Občina Trzin

STALIŠČA DO PRIPOMB JAVNOSTI

K OBČINSKEMU PODROBNEMU PROSTORSKEMU NAČRTU ZA OBMOČJE EUP NT-06 PESKE

Št. zadeve: 3500-0004/2023-164

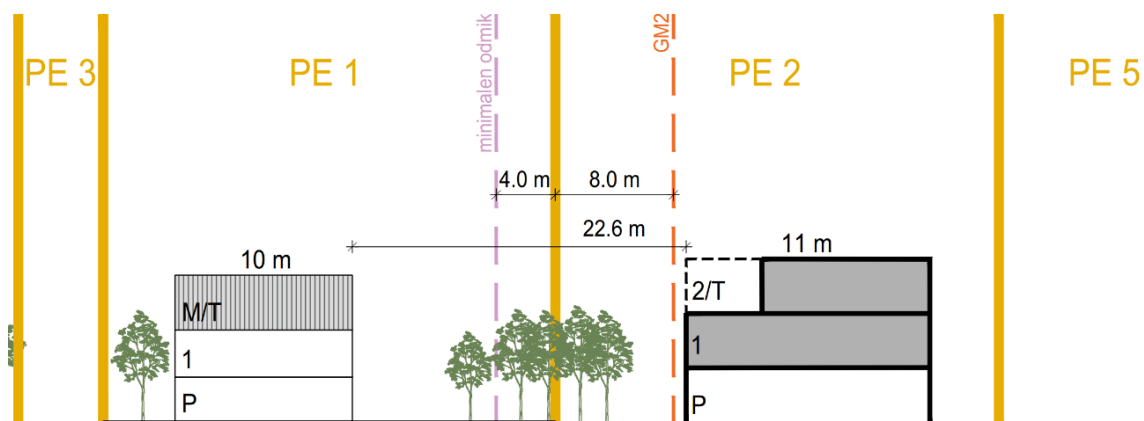
- Preveriti možnost in določiti pogoje za začasen izvoz za čas gradnje preko OIC na način, da je prometna povezava med OIC in Mlakami prekinjena.

Pojasnilo: Za čas gradnje občina lahko določi začasni prometni režim pod pogojem, da se ves čas ohranja prometna ločenost med OIC in Mlakami za dvosledna motorna vozila.
